Réhabilitation et extension de la station d'épuration de Tartaras

Demande d'autorisation environnementale
Mémoire en réponse aux remarques des services de l'Etat

février 2025

Figure 2 : Débits horaires en entrée de station du 01 au 31/03/2021

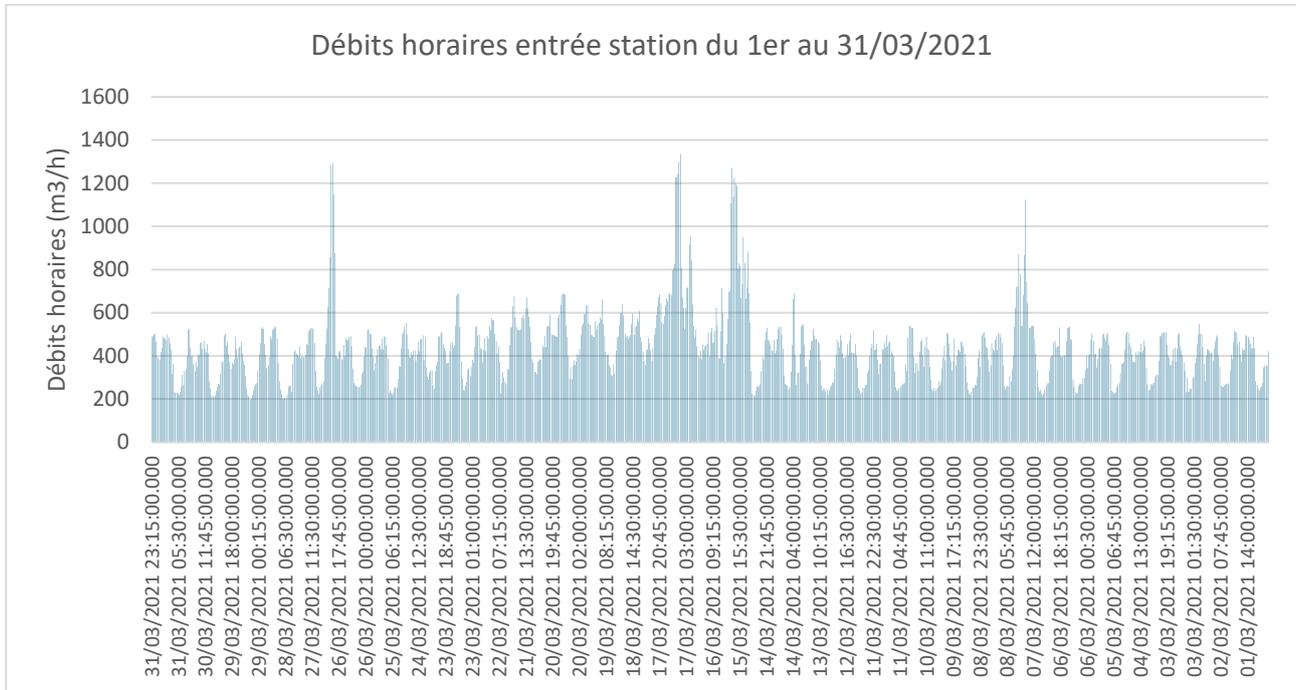
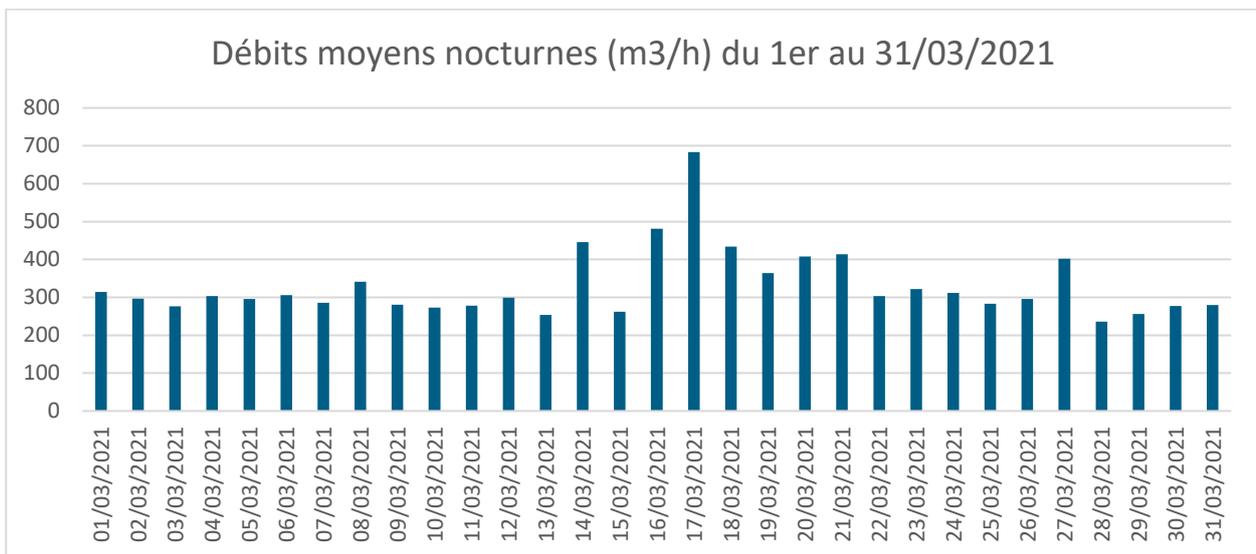
Le demandeur doit justifier la durée de cette chronique de temps et expliquer pourquoi cela inclut des jours de pluies (les 18, 26 et 27 mars 2021). Il convient d'étudier l'impact de ces événements sur l'évaluation de la charge hydraulique en période de nappe haute en temps sec. Le cas échéant, une autre période de temps devra être analysée.

Nous avons présenté dans le rapport un extrait de l'analyse (du 18 au 31/03/2021) par souci de lisibilité. Si l'on présente les résultats sur un mois complet (mars 2021, mois représentatif de la nappe haute), le résultat est similaire. Il faut noter que durant les périodes de nappe haute, il y a souvent des épisodes pluvieux. Pour la caractérisation des ECPP, nous avons éliminé les jours de temps de pluie.

En ne tenant pas compte des jours influencés par le temps de pluie (pluies enregistrées les 07/03, 11/03, 15 au 18/03, 26 et 27/03, mais dont l'impact peut être décalé d'une journée en entrée station), le volume horaire moyen d'eaux claires parasites serait de 291 m³/h, soit 6 995 m³/j. Nous avons arrondi le débit horaire à 300 m³/h, soit 7 200 m³/j.

Figure 4 : Débits horaires en entrée de station du 01 au 31/08/2022

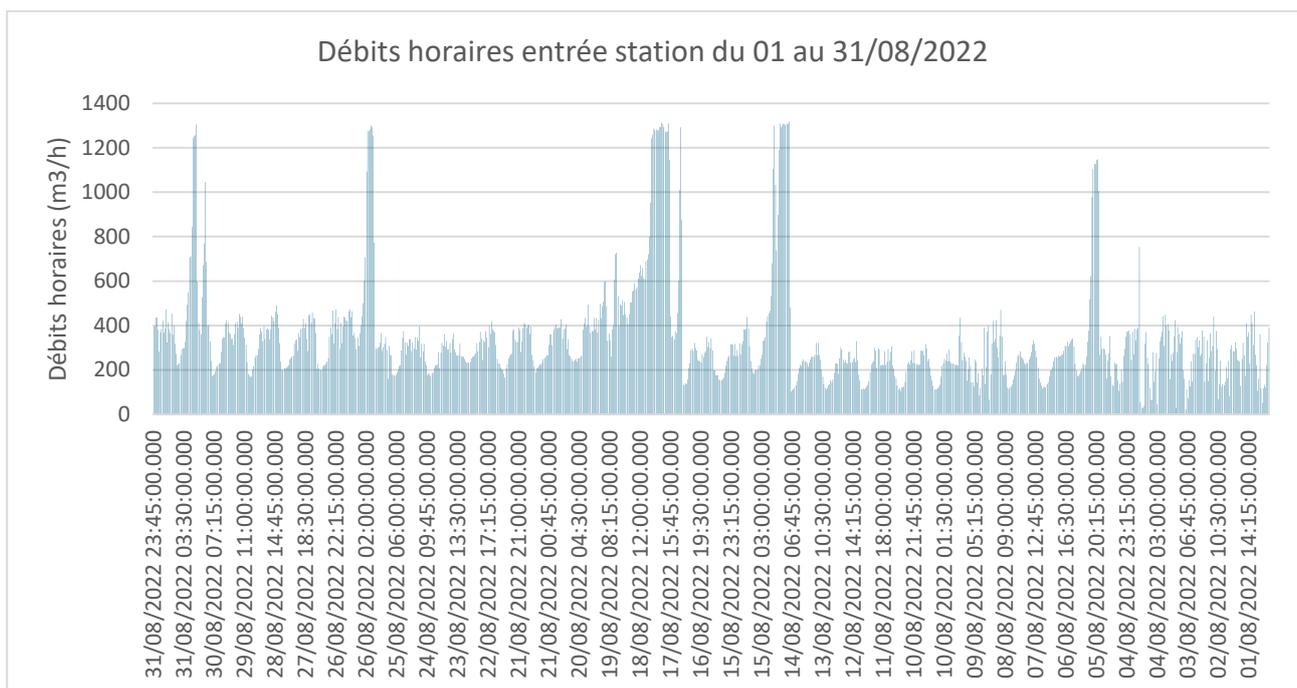
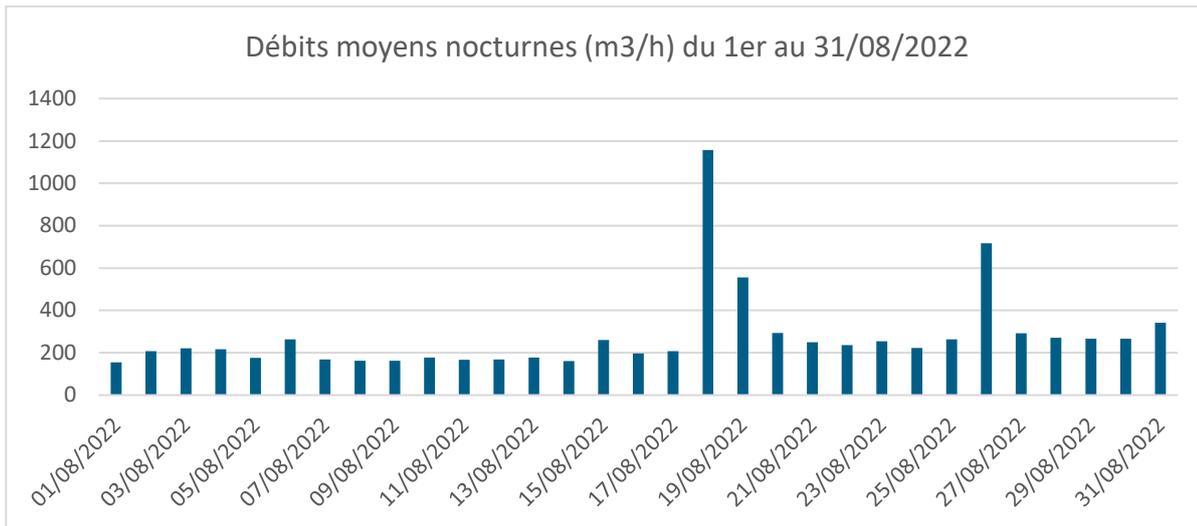
Par ailleurs, la description du projet, page 36, mentionne un volume journalier d'eaux claires parasites permanentes de 2 000 m³/j en période de nappe basse.

Comment ce volume journalier a-t-il été estimé, et sur quelle chronique repose cette évaluation ? »

L'analyse en nappe basse a été réalisée de la même manière sur le mois d'août 2022 (intégrée dans la dernière version du projet, mais non intégrée dans la version initiale du DDAE de juillet 2024). Il faut noter que durant cette période de nappe basse, il y a régulièrement des épisodes pluvieux. Pour la caractérisation des ECPP, nous avons éliminé les jours de temps de pluie.

En ne tenant pas compte des jours influencés par le temps de pluie (pluies enregistrées les 05 et 06/08, 14 au 15/08, 17 au 19/08, 25 et 30/08, mais dont l'impact peut être décalé d'une journée en entrée station), le volume horaire moyen d'eaux claires parasites sur la première quinzaine serait de 168 m³/h, soit 4 025 m³/j. Sur la période du 7 au 13/08, les valeurs nocturnes les plus basses sont de l'ordre de 110 m³/h, soit 2 640 m³/j.

Pour coller au mieux à l'autosurveillance entrée station, nous avons retenu ce volume d'ECP de nappe basse de 2 200 m³/j. La construction théorique de ce volume journalier de nappe basse est assez pessimiste pour le dimensionnement de l'unité de traitement car il considère une concentration importante en entrée station, avec une faible dilution, ce qui est pénalisant pour tenir la garantie de niveau de rejet pour le dimensionnement des ouvrages de traitement biologique.

La description du projet, page 36, mentionne un volume journalier d'eaux claires parasites permanentes de 2 000 m³/j en période de nappe basse, car il tient compte d'une réduction des ECP prévue par la programmation des travaux SEM de 200 m³/j.

Figure 6 : Plan masse projeté de la station d'épuration de Tartaras

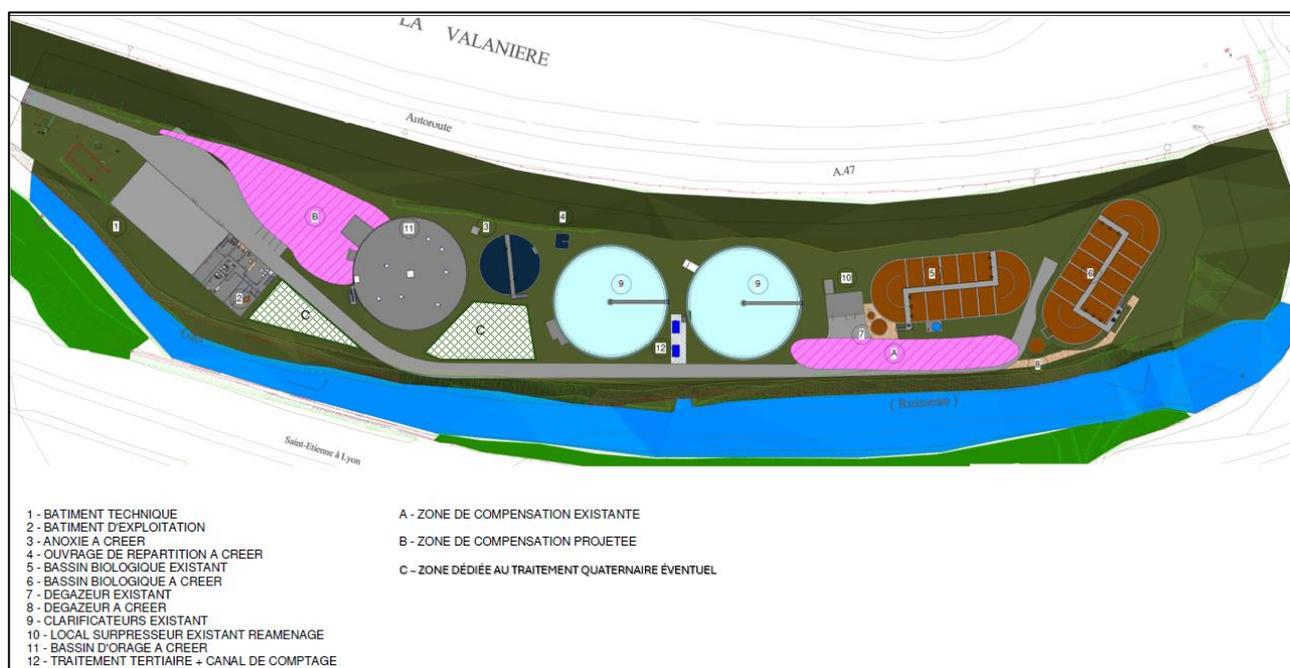
- La directive *Eaux Résiduaires Urbaines II* prévoit également la mise en place d'un traitement quaternaire si le bassin versant du Gier est classé en zone à enjeux micropolluants. Le site de Tartaras dispose-t-il de la surface foncière nécessaire pour l'implantation de ce type de traitement ? »

Si le bassin versant du Gier devait être éligible, l'emprise nécessaire dépendrait de la nature des micropolluants à traiter, de leur concentration en entrée de traitement et exigée en sortie de station. Les études de caractérisation de ces micropolluants devront être menées au préalable pour définir le traitement à mettre en œuvre et l'emprise qu'il nécessiterait.

En première approche, deux zones, d'une surface totale approximative de 700 m², ont été identifiées sur le site pour une éventuelle mise en œuvre. Elles sont représentées sur la figure ci-dessous.

Figure 4 : Hydrogrammes des récentes crues à Rive-de-Gier

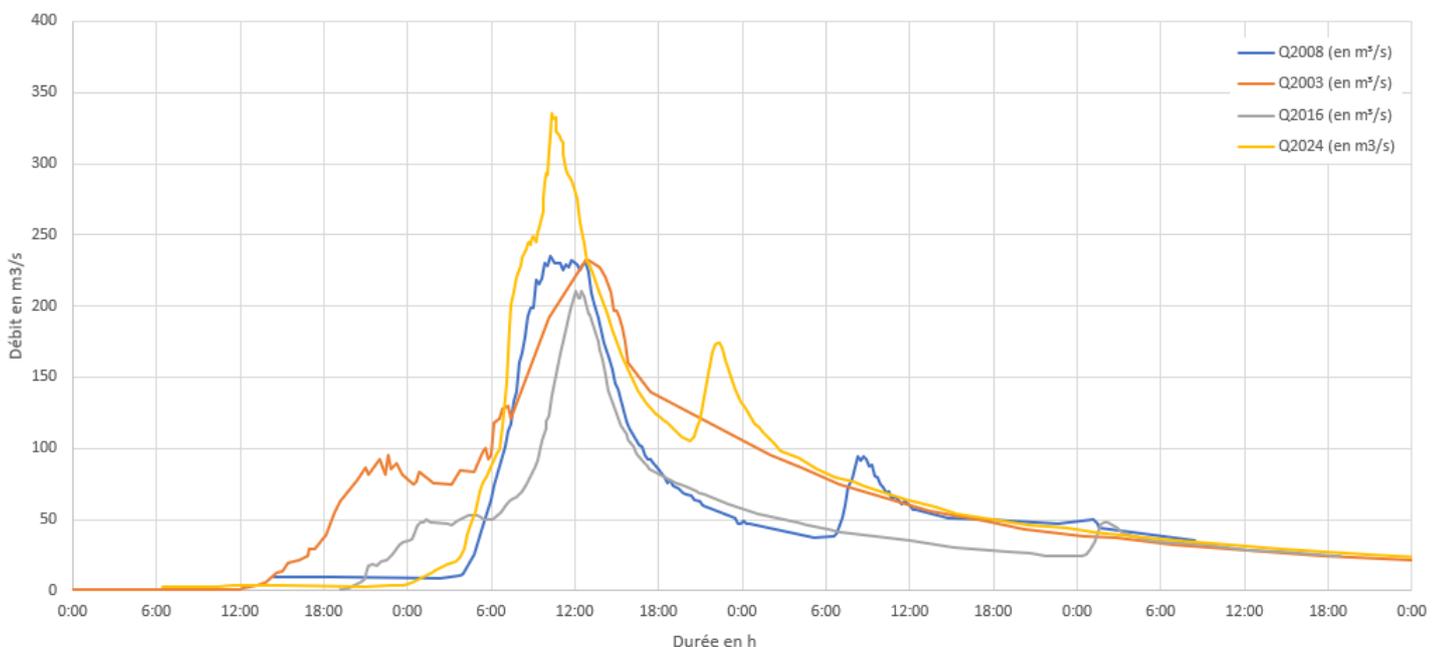
« L'hydrogramme de crue en Figure 4 page 22 de l'étude hydraulique devra être complété en mentionnant l'épisode de crue du 17 octobre 2024 ($Q = 377,1 \text{ m}^3/\text{s}$).

Nous avons complété l'hydrogramme de crue joint en figure 4 de l'étude hydraulique avec l'épisode du 17 octobre 2024.

Figure 5 : Hydrogramme de la crue centennale du Gier à Tartaras

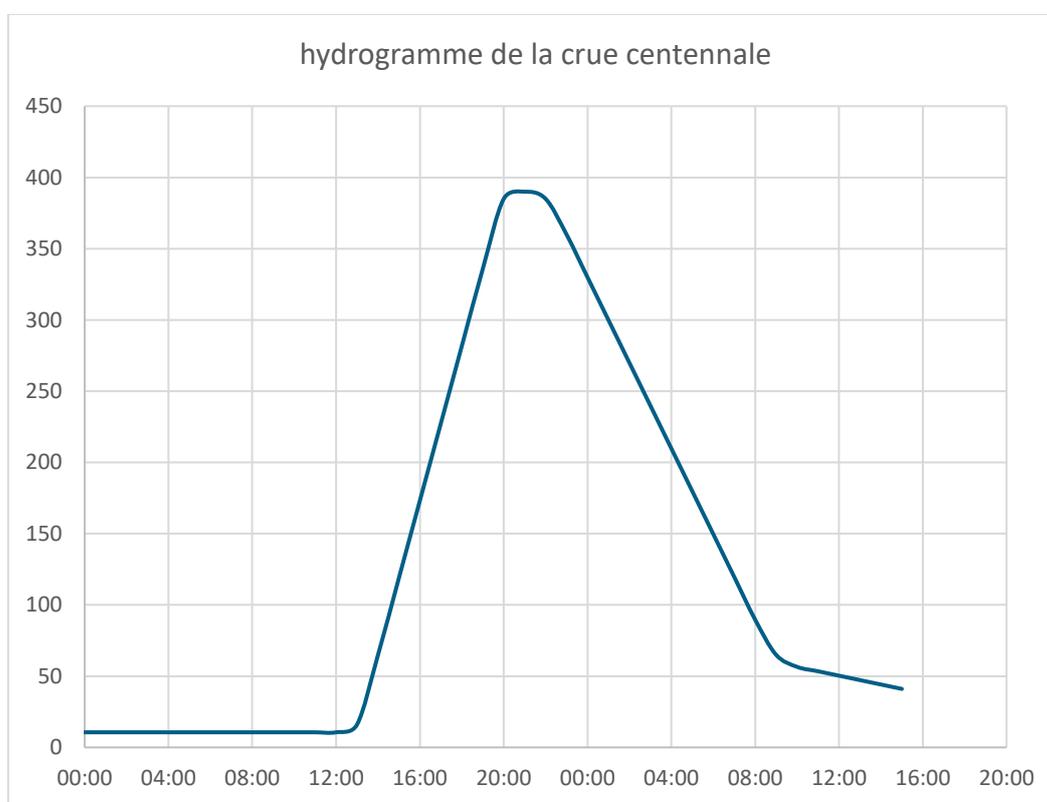
L'étude hydraulique page 15 indique que « la modélisation a été réalisée pour l'occurrence 100 ans avec l'hydrogramme de crue définie en Figure 4 ». S'agit-il de la figure 4, sachant que la figure 5 permet d'observer le débit centennal du Gier de $394 \text{ m}^3/\text{s}$? »

La mention faite en page 15 est erronée. Il faut lire « La modélisation a été réalisée pour l'occurrence 100 ans avec l'hydrogramme de crue défini en Figure 5 page 10. L'hydrogramme de crue du ruisseau du Grand Malval garde la même forme avec un débit de pointe de $22 \text{ m}^3/\text{s}$. »

Figure 18 : localisation du secteur à décaisser

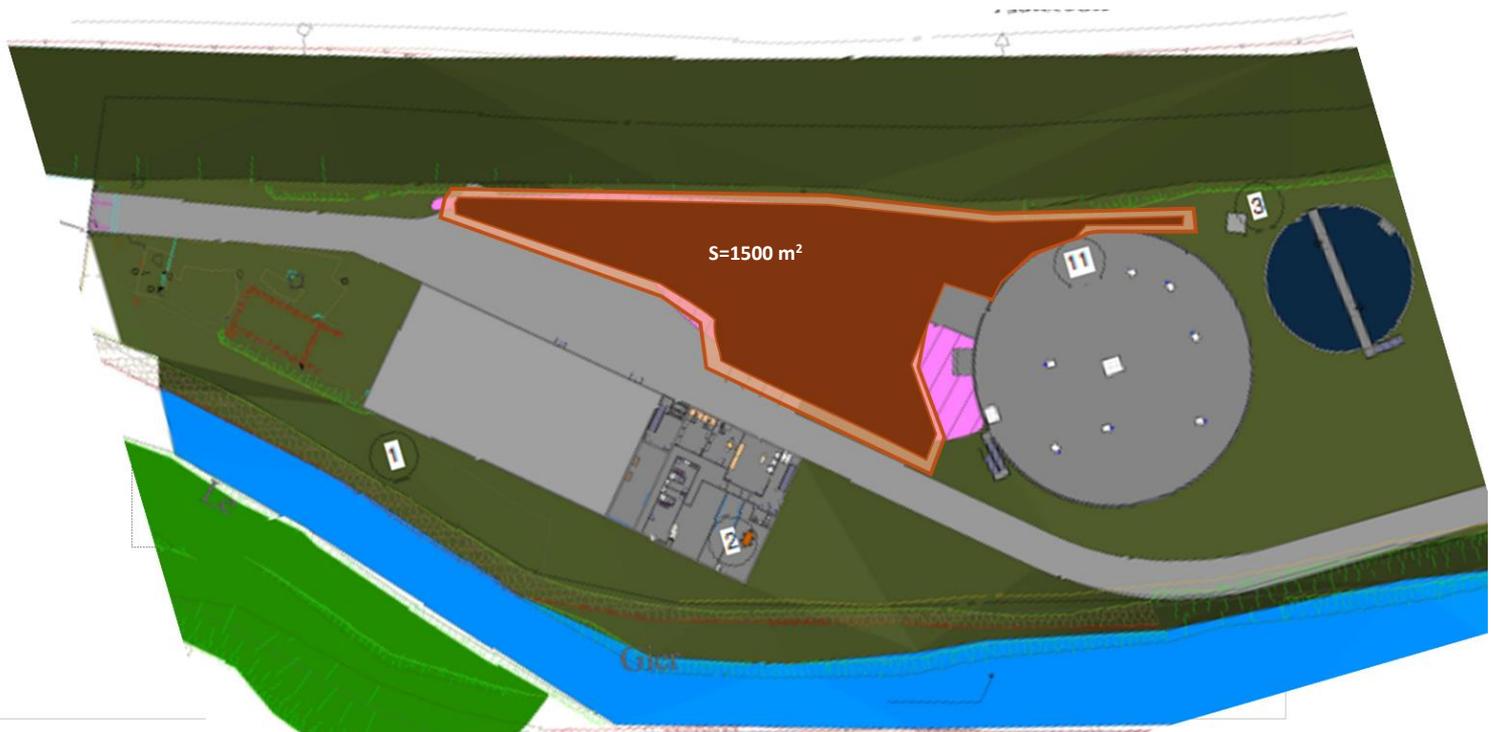
La modélisation hydraulique ne semble pas prendre en compte la zone de décaissement à l'entrée du site. Il est donc nécessaire de nous confirmer si la zone de compensation a bien été intégrée au modèle. Si ce n'est pas le cas, il faudra modifier l'étude hydraulique pour prendre en compte la zone de décaissement prévue.

Le projet d'extension de la station d'épuration de Tartaras entraîne une diminution du volume du champ d'expansion des crues. La perte de stockage est estimée à $1\,147\text{ m}^3$. L'objectif est de compenser cette perte de stockage sur le site. Pour cela il est prévu de décaisser un secteur sur une profondeur d'environ 77 cm. Ce secteur mesure $1\,500\text{ m}^2$. Le volume soustrait à la crue peut ainsi être compensé sur le site du projet avec une augmentation du volume du champ d'expansion des crue de $1\,155\text{ m}^3$.

La modélisation a été reprise en intégrant ce secteur de compensation. La modification de la géométrie a été apportée au MNT.
